軽微な変更届

開発協議申出書 受付番号	第 8-0333 号
開発構想の名称	(仮称) 木本光子様共同住宅新築工事
開発事業区域 の位置	宝塚市 中野町 46 番
協定締結年月日	年 月 日
標識の修正(予定)日	令和 8 年 9 月 25 日
変更の理由	市各課協議及び電柱位置変更による計画変更
変更箇所一覧(項目が多い場合は同様式の別紙で提出してください。)	
変更項目	新 旧
次頁に示すとおり

変更箇所一覧

【変更後】

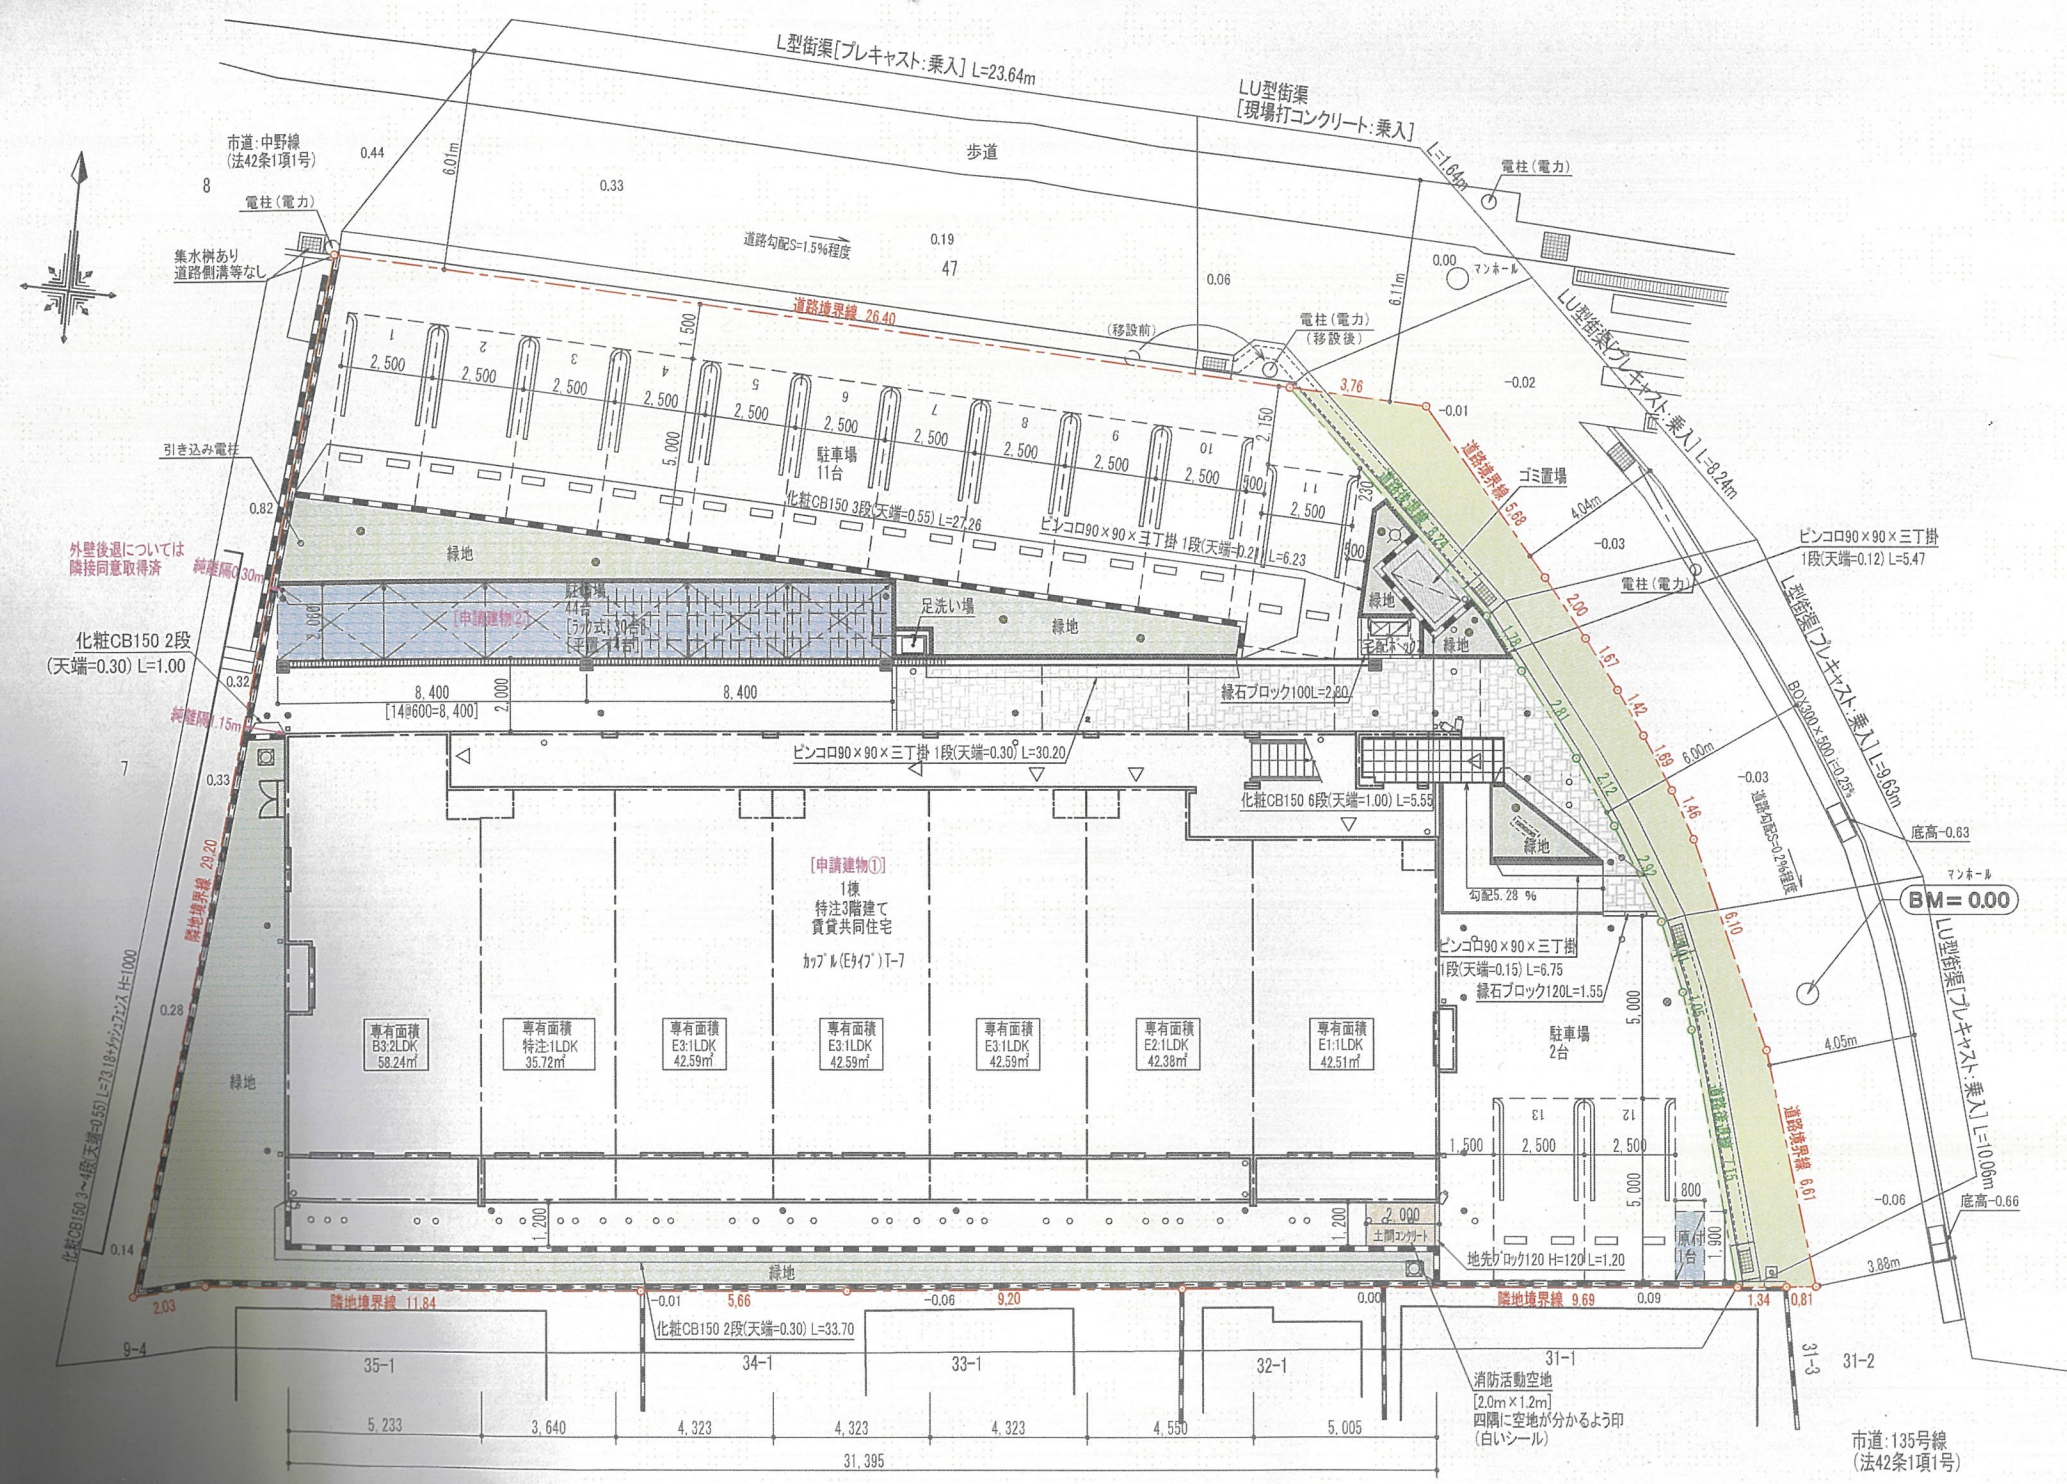
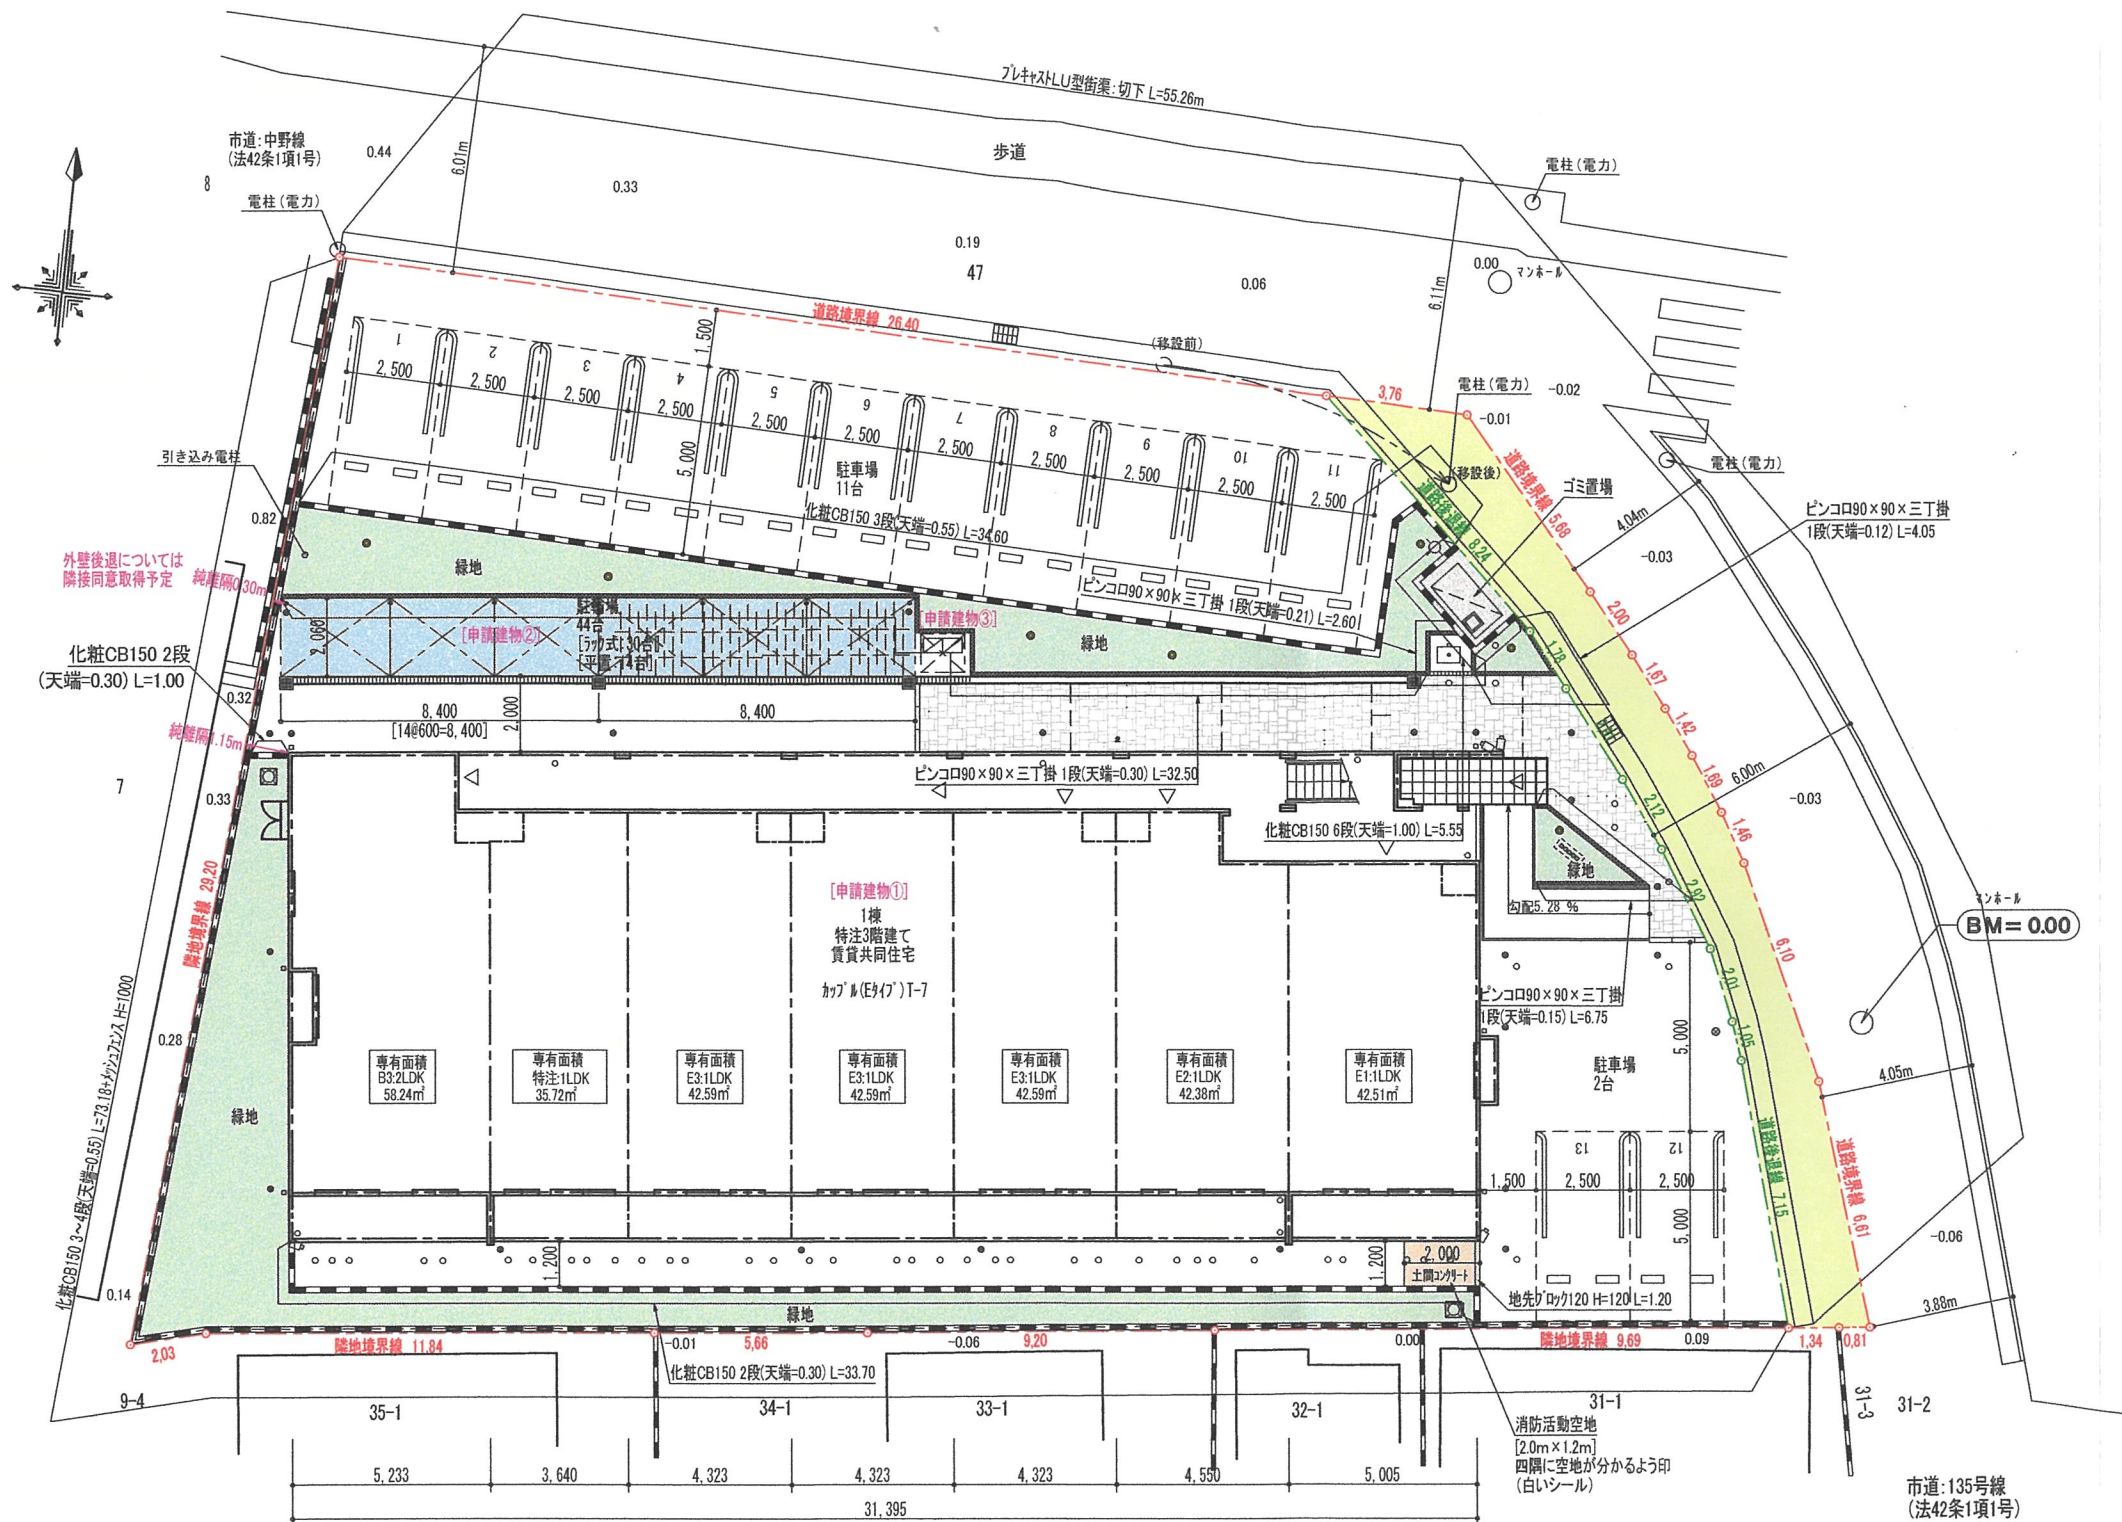
変更項目	新	旧
①	電柱移設位置変更	西側へ約5m移動	
②	街渠計画変更	L型街渠+LU型街渠	LU型街渠
③	駐車場位置変更	南東に移動	
④	足洗い場と宅配ボックス位置変更	東側：宅配ボックス 西側：足洗い場	東側：足洗い場 西側：宅配ボックス
⑤	原付置場追加	原付置場：1台追加 [駐輪場：45台]	原付置場：0台 [駐輪場：44台]
